女川原子力発電所 2 号炉 審査資料	
資料番号	02DS-4-1(改 5)
提出年月日	2024 年 2 月 9 日

女川原子力発電所 2 号炉
設置許可基準規則等への適合性について
(固体廃棄物処理系固化装置の固化材変更等)

2024 年 2 月
東北電力株式会社

第 5 図 地下一階機器配置図

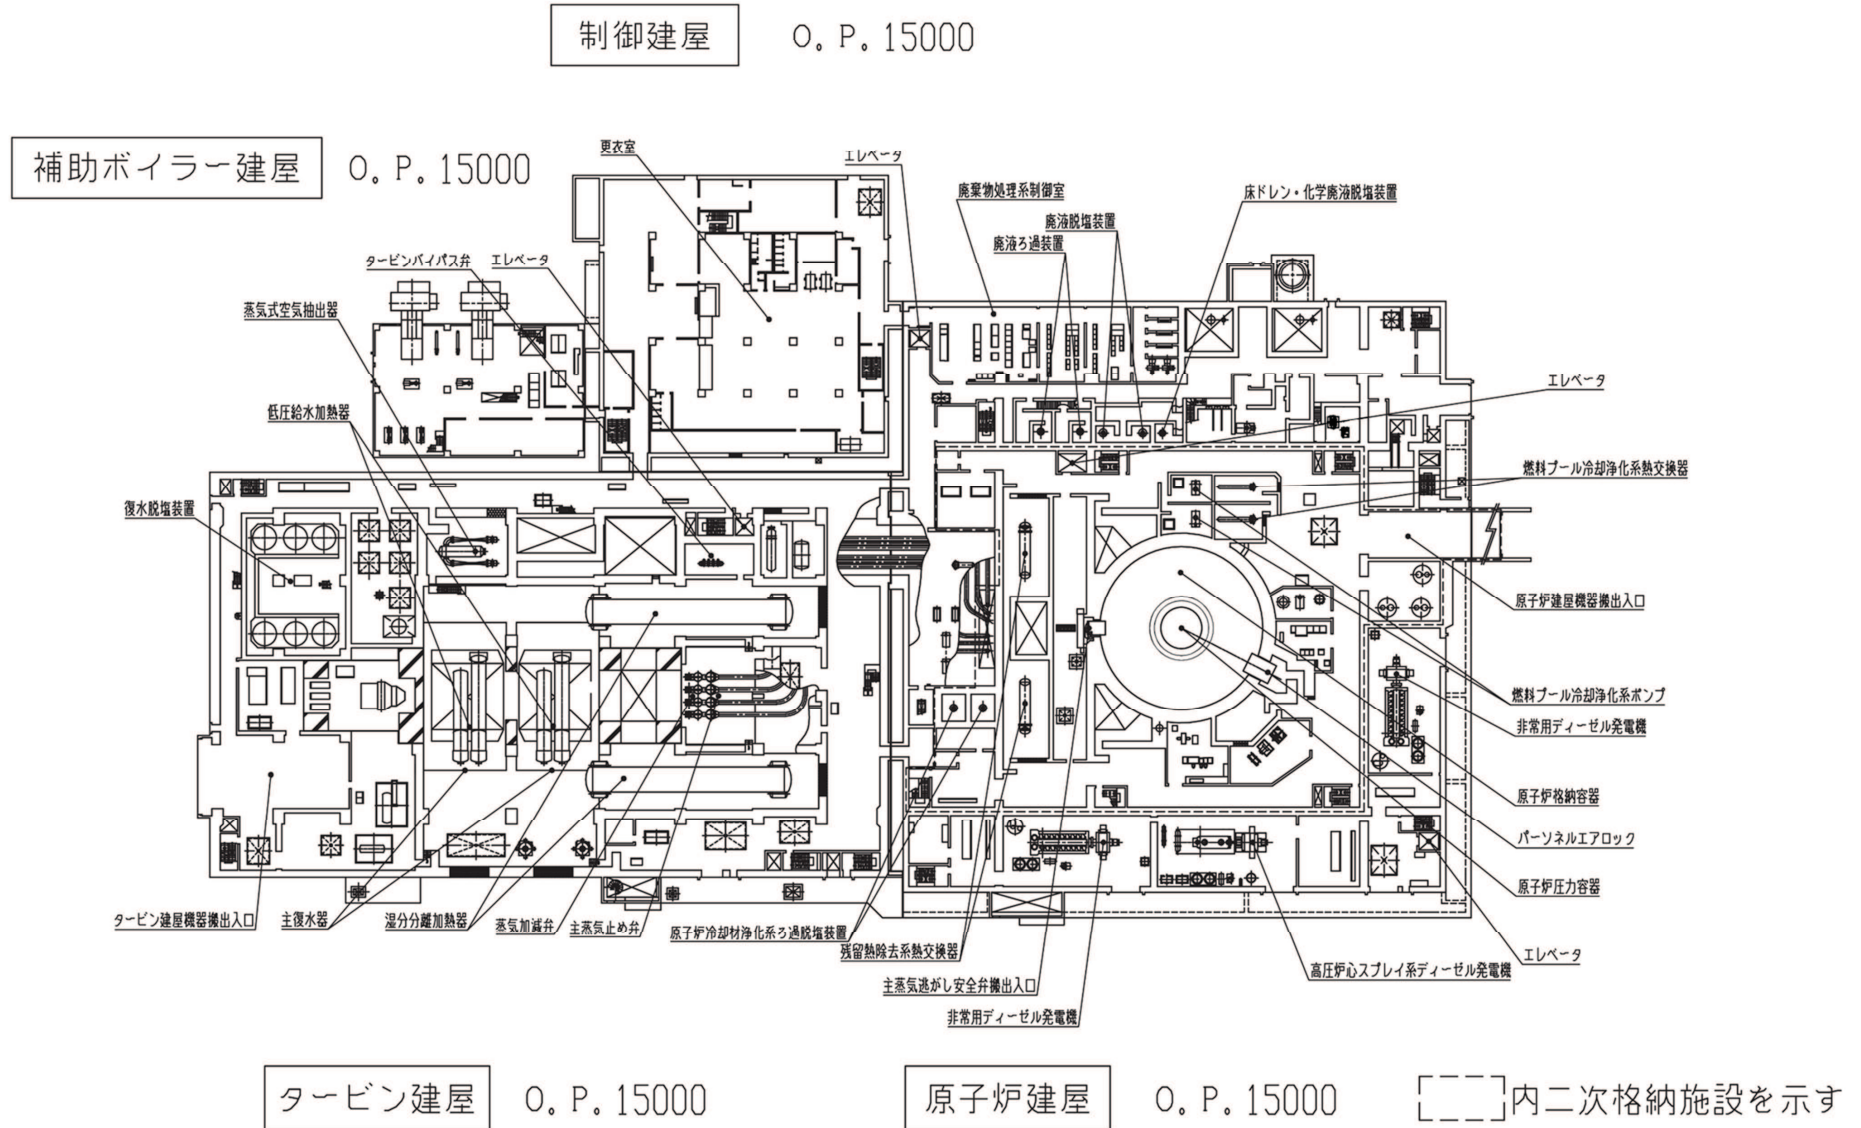
「第5図 地下一階機器配置図」を添付1のとおり変更する。

「第6図 一階機器配置図」を添付2のとおり変更する。

第 28 図 固体廃棄物処理系系統概要図

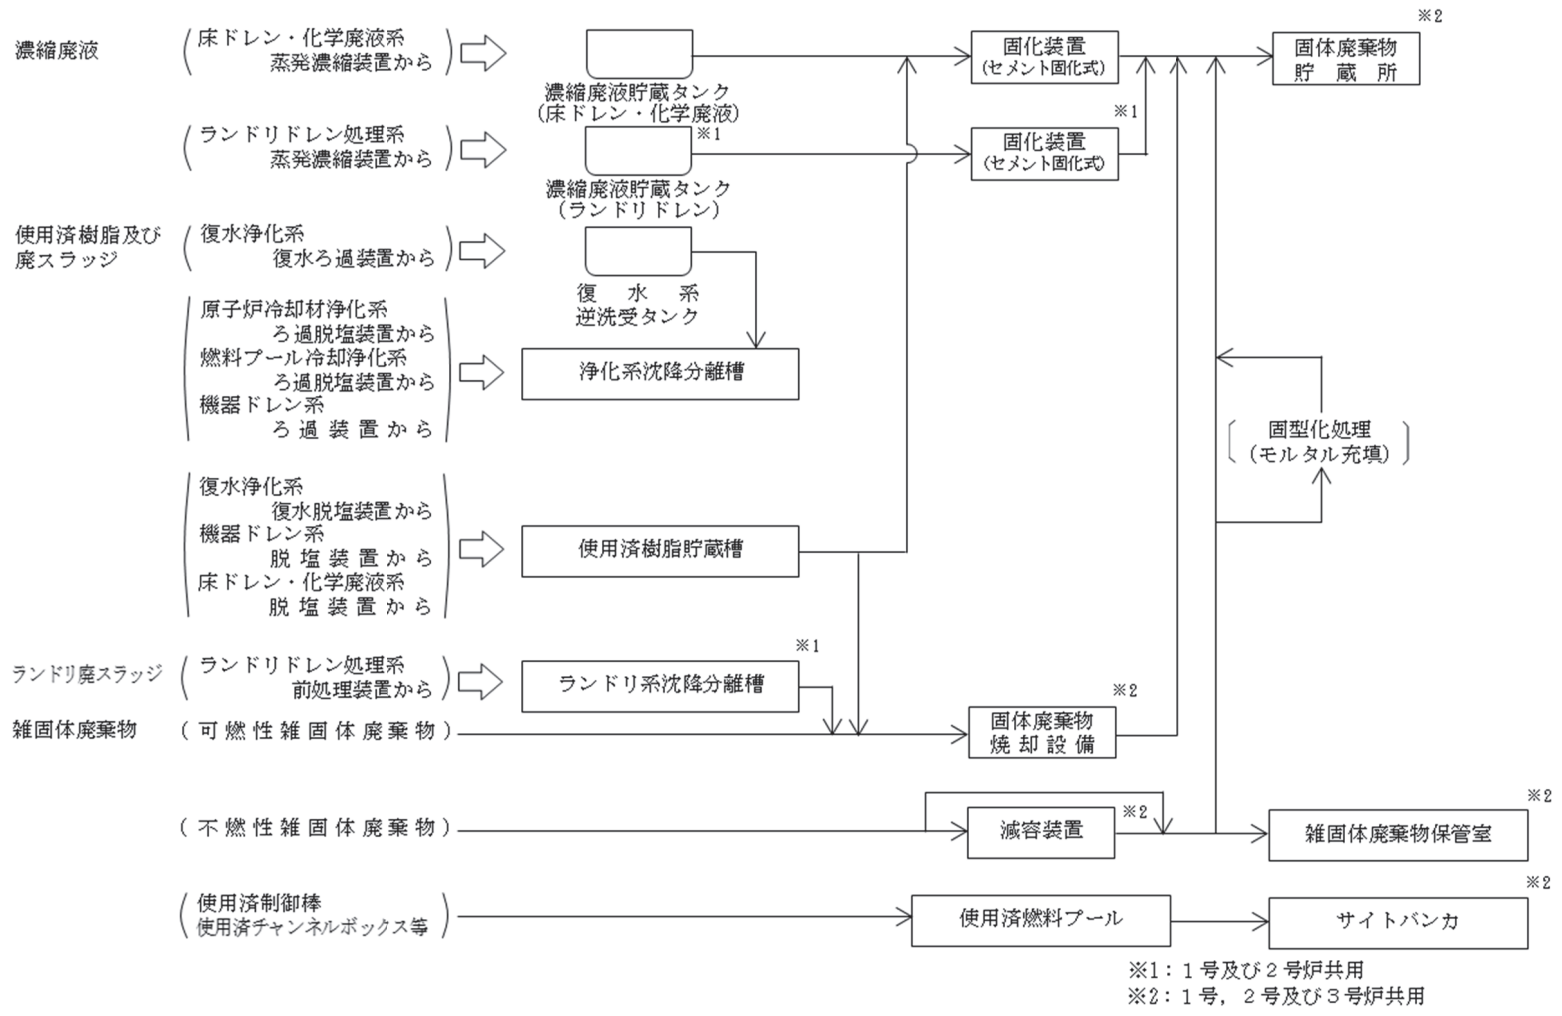
「第28図 固体廃棄物処理系系統概要図」を添付3のとおり変更する。

第 2.5-3 図 地下一階機器配置図

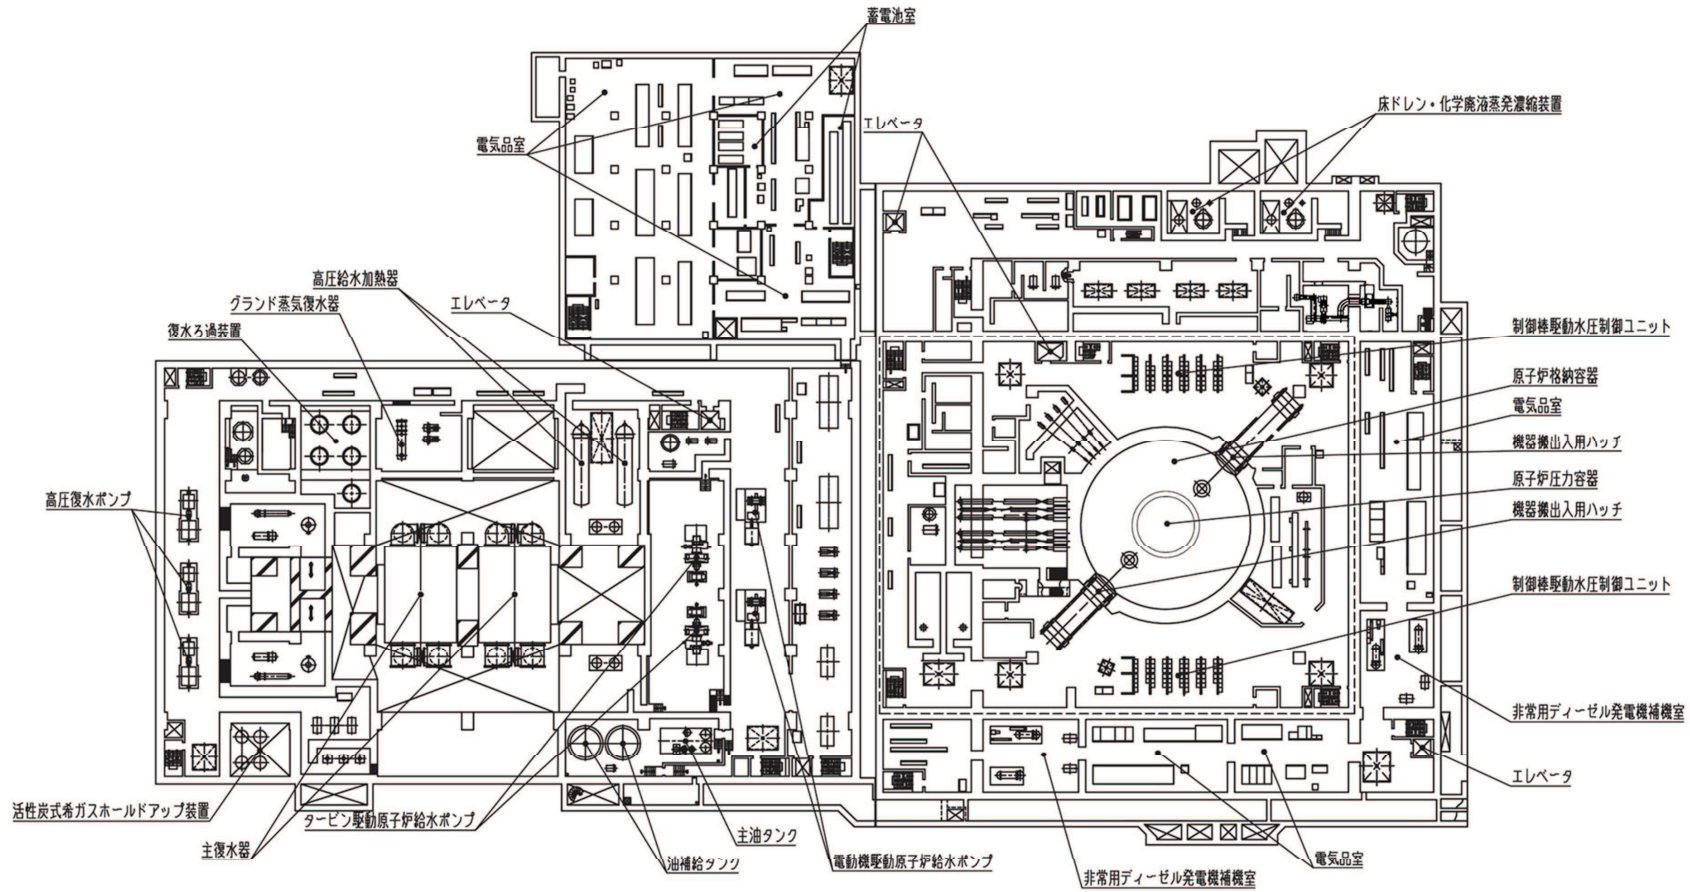
「第 2.5-3 図 地下一階機器配置図」及び「第 2.5-4 図 一階機器配置図」を以下のとおり変更する。

第 7.3-1 図 固体廃棄物処理系系統概要図

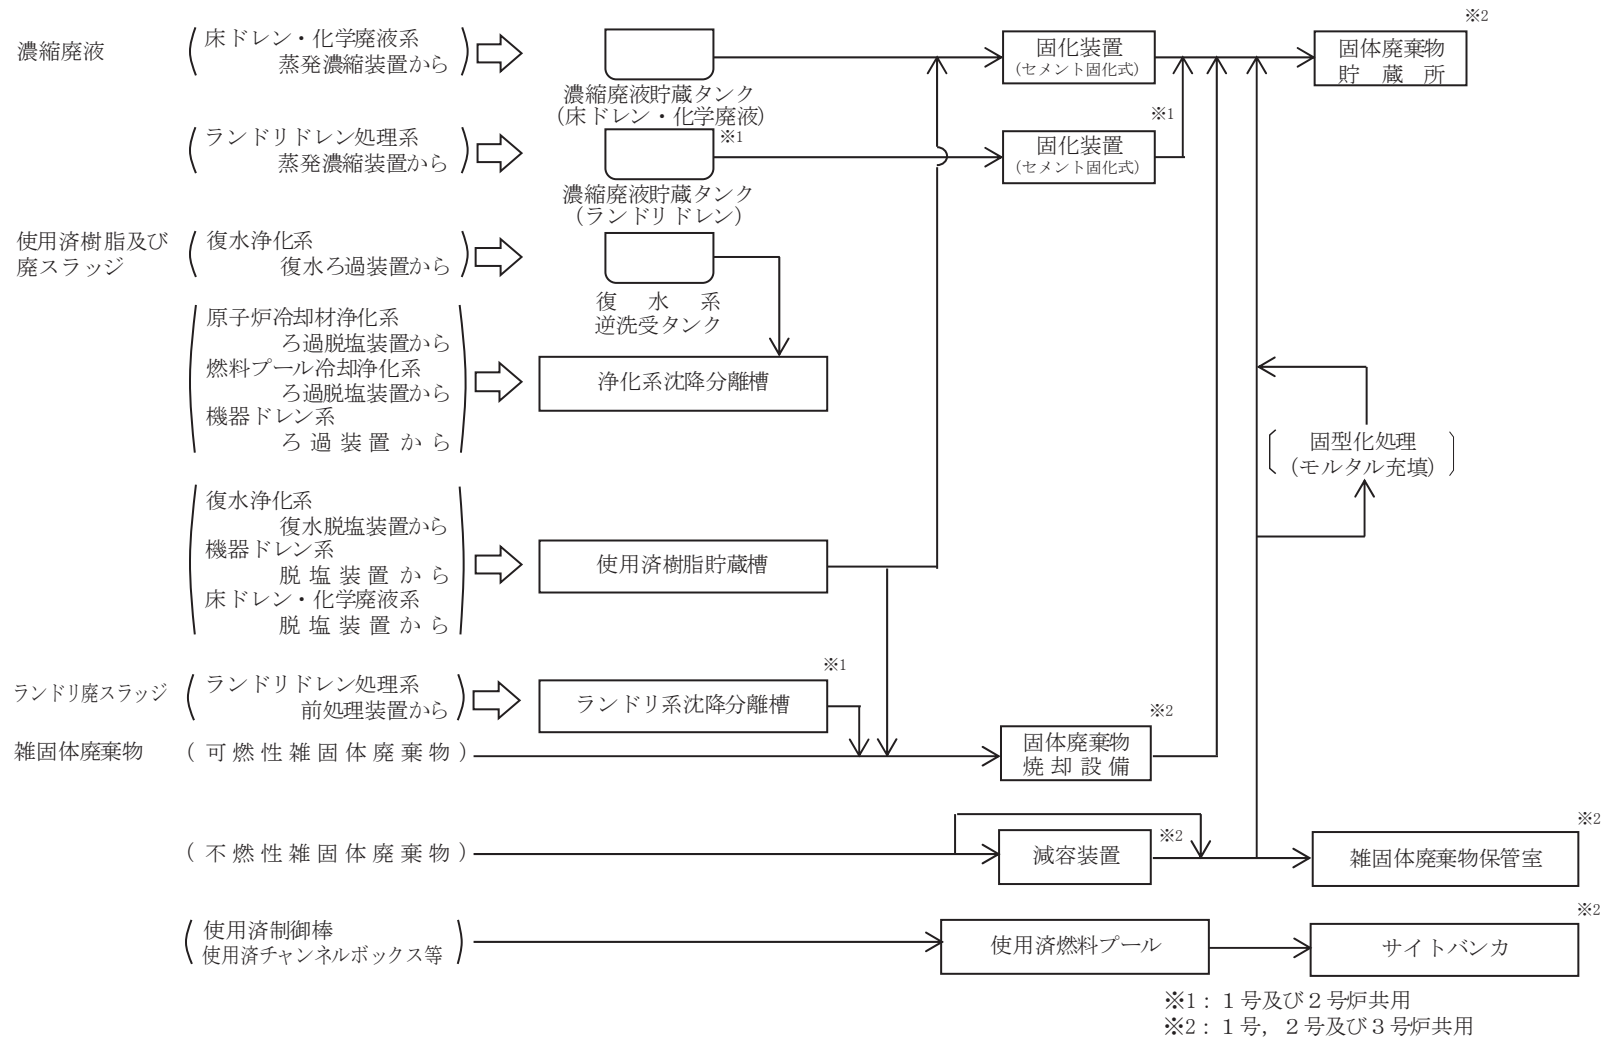
「第 7.3-1 図 固体廃棄物処理系系統概要図」を以下のとおり変更する。
